**CONSORZIO DI BONIFICA  
PIANURA DI FERRARA**

**OGGETTO:** FRI-EL GREEN HOUSE srl - Procedura di Verifica di Assoggettabilità a VIA, ai sensi dell'art. 10 della L.R. 4/2018 e dell'art. 19 del D.lgs. 152/2006, del progetto denominato "Impianto fotovoltaico denominato Ostellato Nord di potenza pari a 18,204 MW e opere connesse", localizzato nel comune di Ostellato (FE).

**CONTRIBUTO/OSSERVAZIONI.**

**Figura 1**

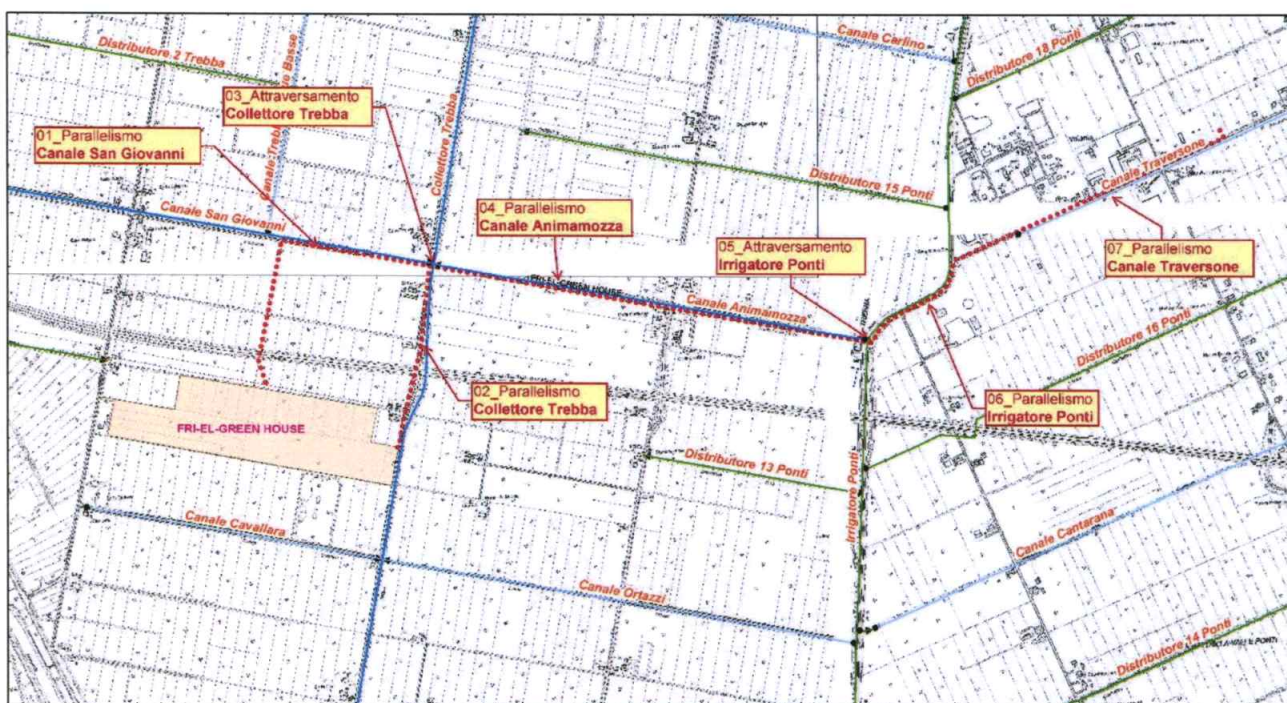
Dall'esame della documentazione inoltrata, si è potuto constatare che la linea di connessione prevista per il collegamento dell'impianto fotovoltaico alla RTN sarà realizzata mediante la posa di un cavidotto

interrato che, lungo il suo percorso, andrà ad interferire con alcune linee idrauliche demaniali in gestione a questo Ente, di seguito elencate e raffigurate:

1. parallelismo con il **CANALE SAN GIOVANNI**
2. parallelismo con il **COLLETTORE TREBBA**
3. attraversamento del **COLLETTORE TREBBA**
4. parallelismo con il **CANALE ANIMAMOZZA**
5. attraversamento dell'**IRRIGATORE PONTI** (linea idraulica arginata)
6. parallelismo con l'**IRRIGATORE PONTI** (linea idraulica arginata)
7. parallelismo con il **CANALE TRAVERSONE**

Si precisa che gli **ATTRAVERSAMENTI** dei canali:

- se previsti in **subalveo**, dovranno rispettare una profondità minima di **m 5,00** tra la sommità del cavidotto e la quota di fondo di progetto delle linee demaniali. Detta profondità potrà essere ridotta fino a **m 2,00** solo nel caso in cui la Ditta si impegni a rivestire le sponde e l'alveo del canale per uno sviluppo lineare di almeno **m 5,00** o nel caso in cui il tratto di canale interessato dall'attraversamento risulti già tombinato o rivestito;

- nel caso di attraversamenti di ponti e di tombinamenti di cui non si conoscono né la tipologia né le dimensioni dell'opera di fondazione, si prescrive, in via precauzionale, il mantenimento di una profondità minima non inferiore a **m 2,00** da riferire alla quota di fondo di progetto del canale;

- se previsti **interrati** con sovrappasso in corrispondenza di tombinamenti, dovrà essere mantenuta una distanza tra il cavidotto e l'estradosso della canna di almeno 20 cm.

Per i **PARALLELISMI INTERRATI** posizionati nella fascia di 10 m dal confine del canale, dovrà essere mantenuta la seguente distanza:

- **4,00 m** dal ciglio, per i canali in trincea;
- **4,00 m** dal piede esterno arginale, per i canali arginati;
- **>= 0,00 m** dal ciglio virtuale, per i canali tombinati;
